JMTR原子炉施設に係る 廃止措置計画認可申請書の一部補正 の概要について

令和2年12月〇日

国立研究開発法人日本原子力研究開発機構
高速炉・新型炉研究開発部門
大洗研究所 材料試験炉部

□ 廃止措置計画の申請及び一部補正について

空気システム用冷却設備の配置図

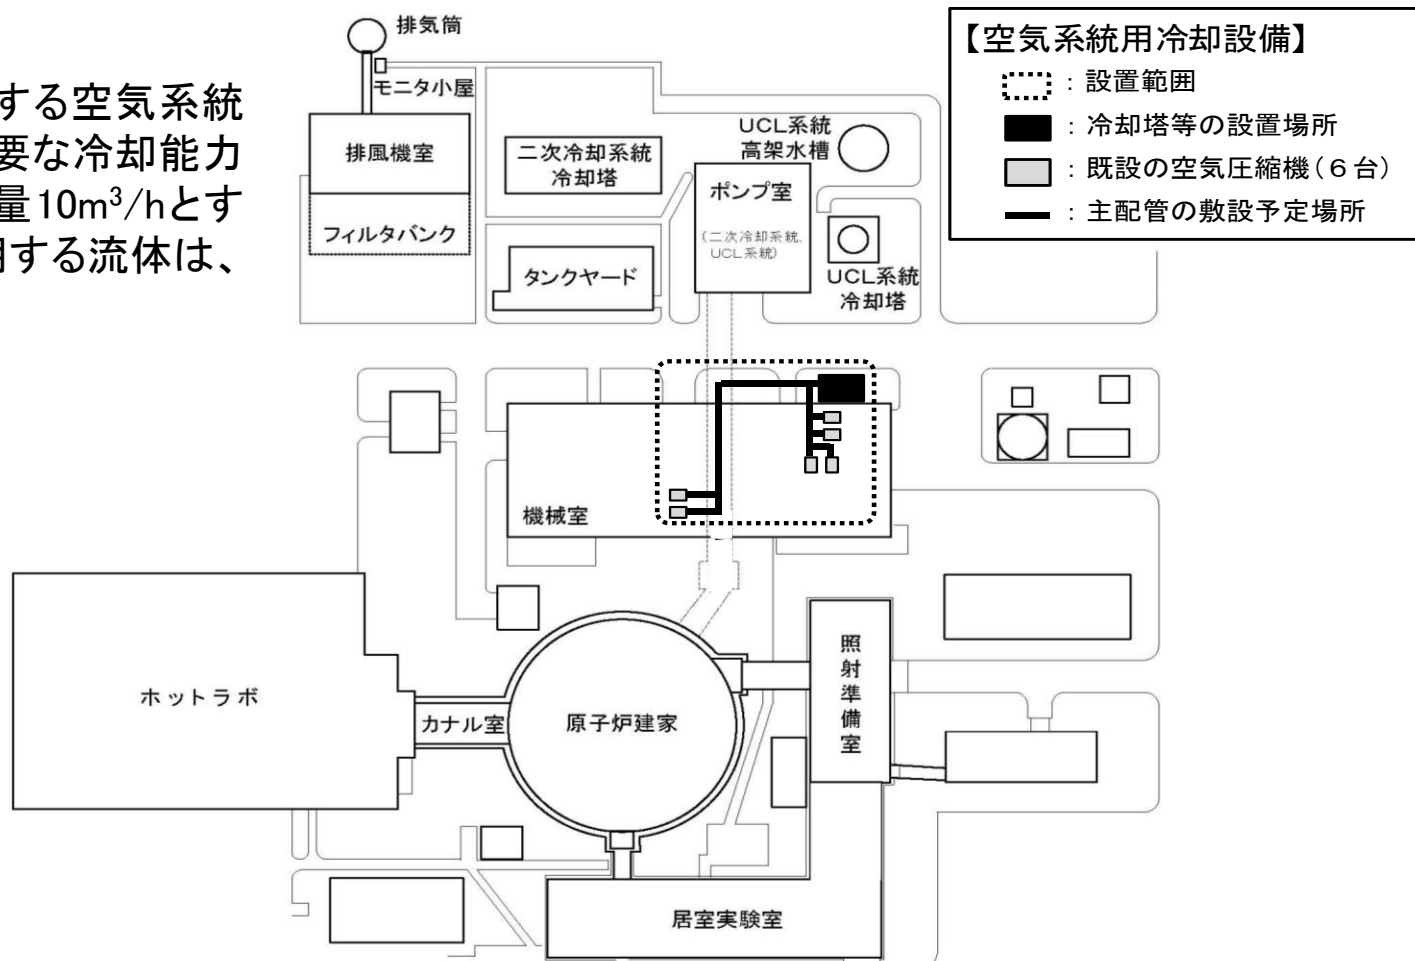
空気システム用冷却設備は、冷却塔、配管等(継手、フランジ及び弁類を含む。)、サポート類、循環ポンプ、制御盤(以下「主要機器」と総称する。)から構成される。

空気システム用冷却設備が冷却する空気システムの空気圧縮機は6台であり、必要な冷却能力は交換熱量0.1MW、冷却水流量10m³/hとする。空気システム用冷却設備で使用する流体は、工業用水とする。

① 冷却塔

冷却塔は製造メーカーにおける既製品とし、冷却能力が0.1MW以上、型式が開放式冷却塔(2台)とする。

空気系統用冷却設備の冷却水が循環する系統(以下「冷却水系統」という。)に用いる配管(以下「主配管」という。)は、JIS G 3454「圧力配管用炭素鋼鋼管」のSTPG370を用いる。主配管は、50A-Sch40及び80A-Sch40とする。また、冷却水系統は、配管の他、JIS規格の継手又はフランジ、JIS規格等の検査に合格した既製品の弁類により構成する。

空気系統用冷却設備の系統図

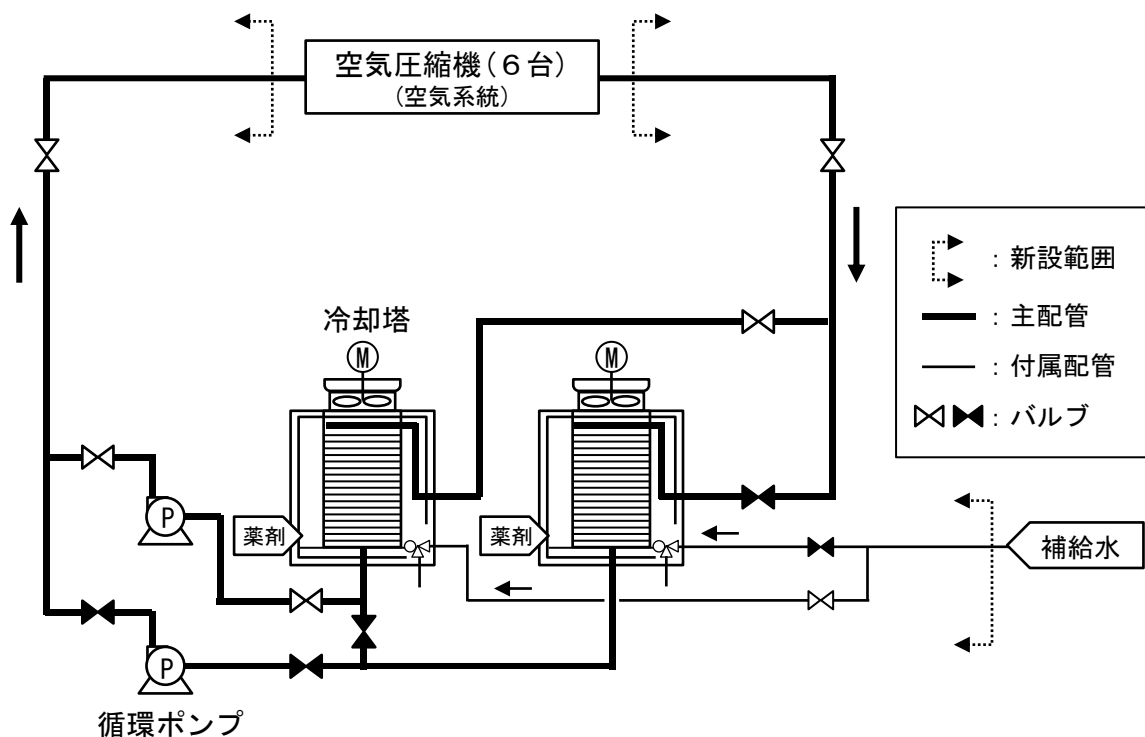
循環ポンプは、JIS規格等の検査に合格した既製品を用いる。循環ポンプは2台とし、各々の冷却水流量が10m³/h以上の能力を有するものとする。

冷却塔、サポート類、循環ポンプ及び制御盤の固定に使用する基礎ボルトの材質は、JIS G 3101「一般構造用圧延鋼材」のSS400を用いる。

空気系統用冷却設備の工事フロー図

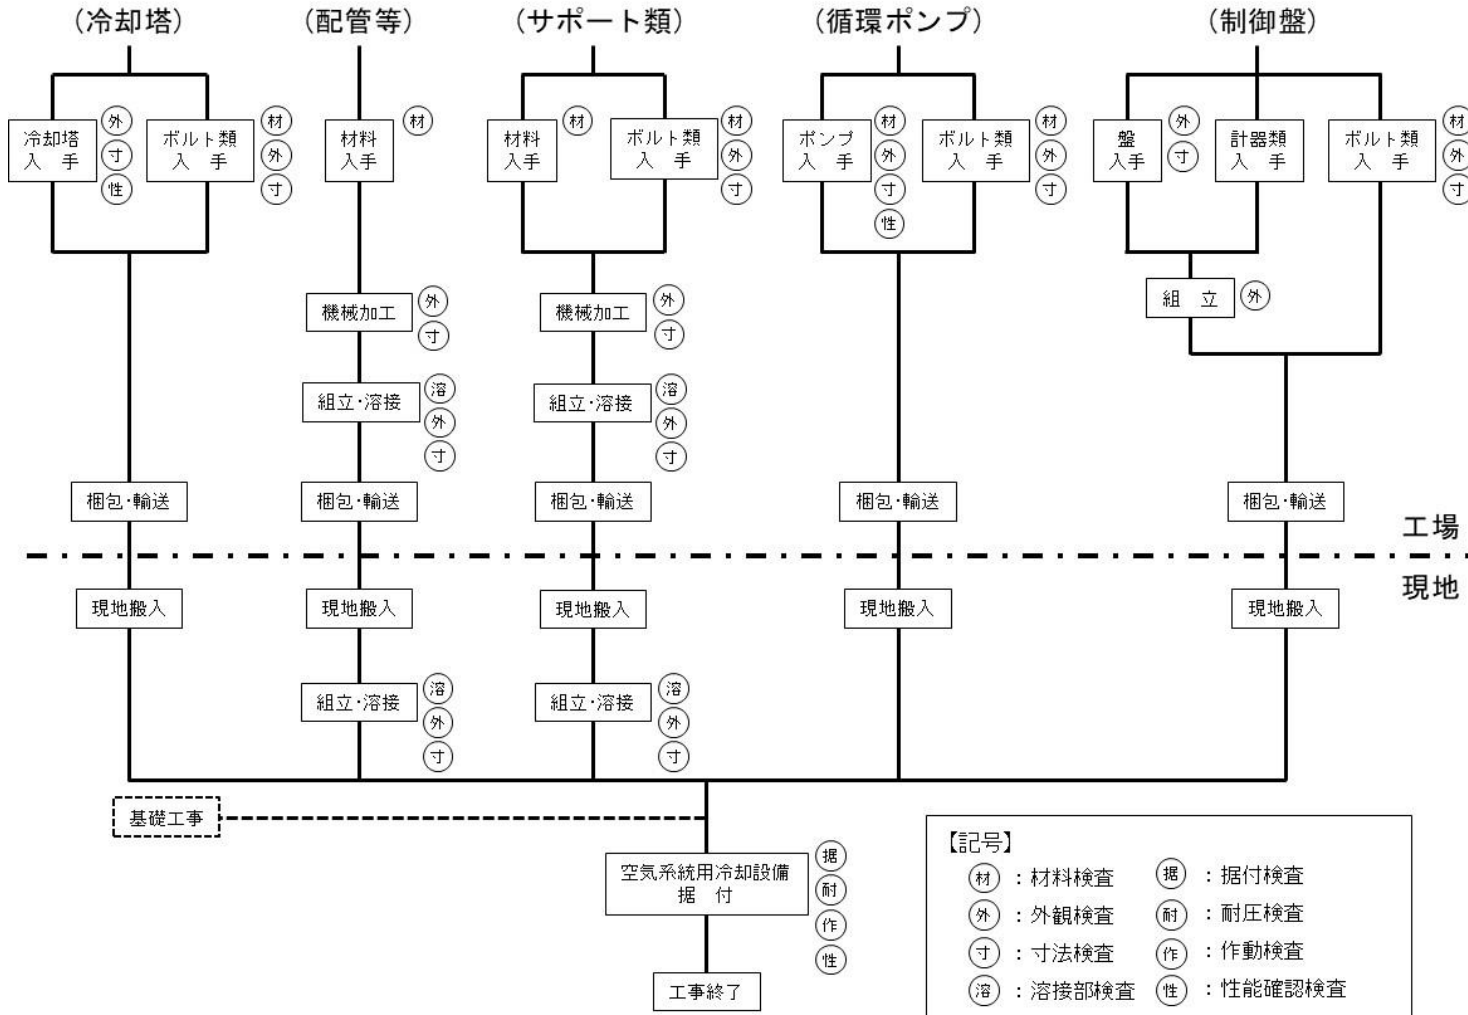
空気系統用冷却設備の設置に関する工事及び検査は、以下工事フローに示す方法、手順、検査項目について実施する。

- ①材料検査
設計仕様で示した材料について、JIS 認証取得者等が発行した材料証明書等により確認
- ②外観検査
外観に異常のないことを目視で確認
- ③寸法検査
寸法が所定の値であることを測定又は材料証明書若しくは試験検査成績書により確認
- ④耐圧検査
系統構成が完了した配管系について、水圧又は気圧により所定の圧力を負荷した後、検査圧力に耐え、かつ漏えいのないことを目視あるいは発泡剤により確認
- ⑤据付検査
主要機器が所定の位置に適切に据え付けられていることを目視又は測定器により確認
- ⑥作動検査
設備を運転し、主要機器である冷却塔及び循環ポンプの作動中に異音、異常な振動の発生がなく円滑に動作することを確認
- ⑦性能確認検査
・交換熱量が 0.1MW 以上を有する型式が選定されていることを銘板等により確認
・冷却水流量が $10\text{m}^3/\text{h}$ 以上を有することを確認
- ⑧溶接部検査
各溶接工程において溶接基準における第4種管に適用する試験検査項目を実施
